図－４ 高サイクル熱疲労割れに係る対策工事

工事概要

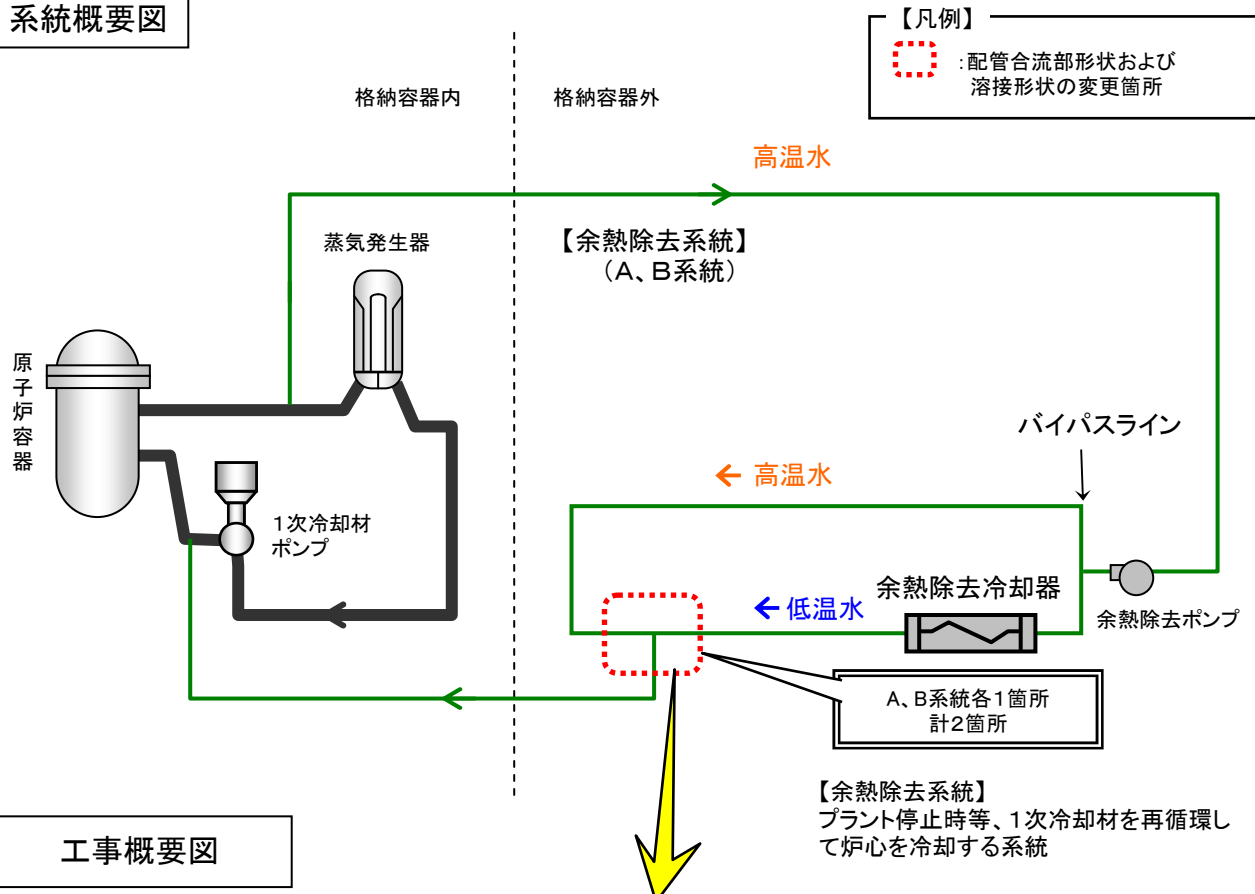
国内外PWRプラントにおける高サイクル熱疲労割れ（温度揺らぎによる熱疲労）を踏まえ、AおよびB余熱除去冷却器バイパスライン合流部の配管2箇所について、温度揺らぎを抑制するため、配管ルートを変更するとともに、応力集中が小さい溶接形状に変更する。
